监理通知单

工程名称：措美北控 49.5 兆瓦风力发电项目

编号：17335-JL-JBKXM8-AQ-008

事由：关于 20180823 安全文明专项检查整改事宜

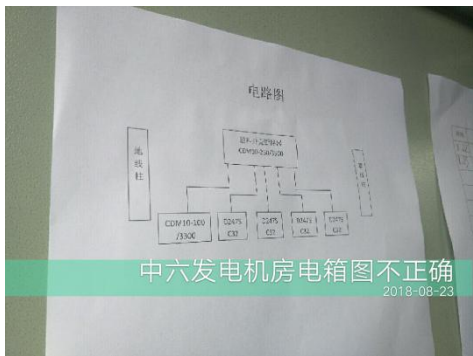
序号	资料问题描述	问题图片	整改要求	备注
01	钢筋区围栏未上锁		上锁	
02	调直机、弯曲机接地线不规范		按规范进行接地	
03	开关箱接地线未设置		按规范进行接地	
04	钢筋调直机调直作业区未进行隔离围护		调制去设置隔离防护措施

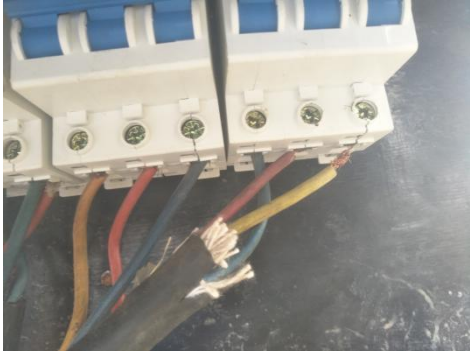
10	厨房煤气罐与煤气灶无安全距离和未隔离放置；厨房无灭火器	 中六煤气与灶台无安全距离 2018-08-23	将煤气罐移除厨房	
11	升压站施工现场消防处无消防沙箱	 中六消防处无沙箱 2018-08-23	按规范设置消防沙箱	
12	电焊焊条随意放在宿舍内，未离地放在库房	 中六电焊条未入库随意放 2018-08-23	离地入库或上架	
13	宿舍内用电不规范（无插头）	 中六宿舍内用电不规范 2018-08-23	拔出，规范使用插头	
14	升压站综合楼灭火器无记录、无编号、无责任人	 中六现场灭火器无记录责任人 2018-08-23	增加记录、编号和责任人
